AUTORIDAD NACIONAL DE LICENCIAS AMBIENTALES
- ANLA –
RESOLUCIÓN N° **001323**
(07 MAY. 2026)

“Por la cual se decide una solicitud de modificación de licencia ambiental y se toman otras determinaciones”

Figura. Localización del tramo del proyecto UPME 01 de 2013 Subestación Norte 500 kV y Líneas de Transmisión Norte - Tequendama 500 kV y Norte Sogamoso 500 kV, como primer refuerzo de red 500 kV del Área Oriental

Figura. Zonificación de manejo ambiental del UPME 01 de 2013 Subestación Norte 500 kV y Líneas de Transmisión Norte - Tequendama 500 kV y Norte - Sogamoso 500 kV – como primer refuerzo de red 500 kV del Área Oriental, tramo objeto de modificación

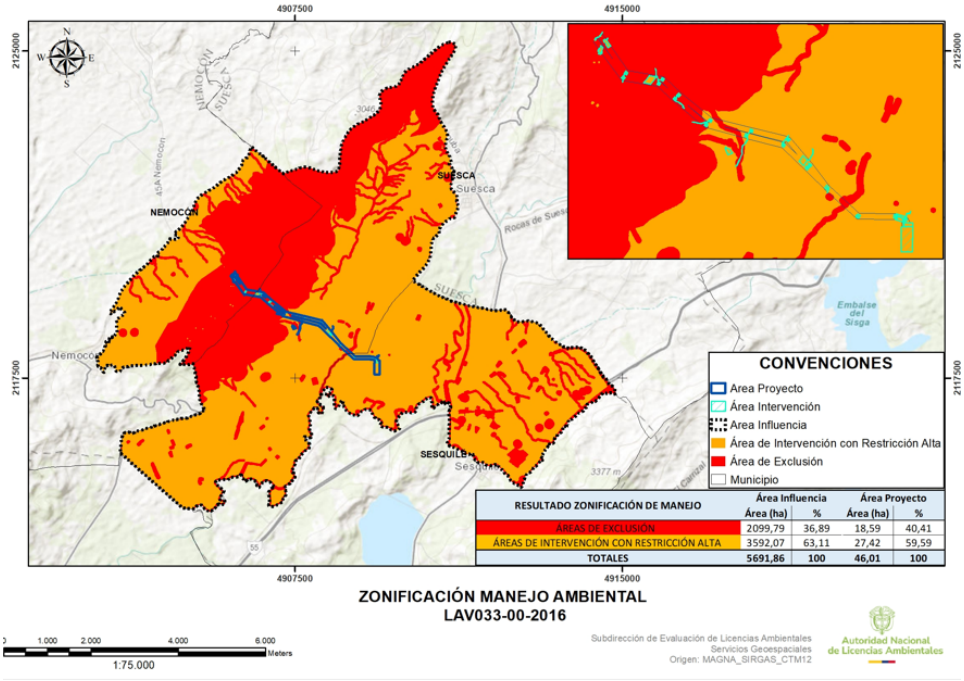
A continuación, se presenta la figura de la zonificación de manejo ambiental ajustada de acuerdo con las consideraciones de esta Autoridad Nacional para el proyecto UPME 01 de 2013 (Subestación Norte 500 kV y Líneas de Transmisión Norte - Tequendama 500 kV y Norte Sogamoso 500 kV) – como primer refuerzo de red 500 kV del Área Oriental, tramo objeto de modificación, la cual arrojó que el 40,41% del área proyecto, se encuentra en área de exclusión mientras el 59,59% restante, se localiza en áreas de intervención con restricción Alta como se observa en la siguiente Figura:
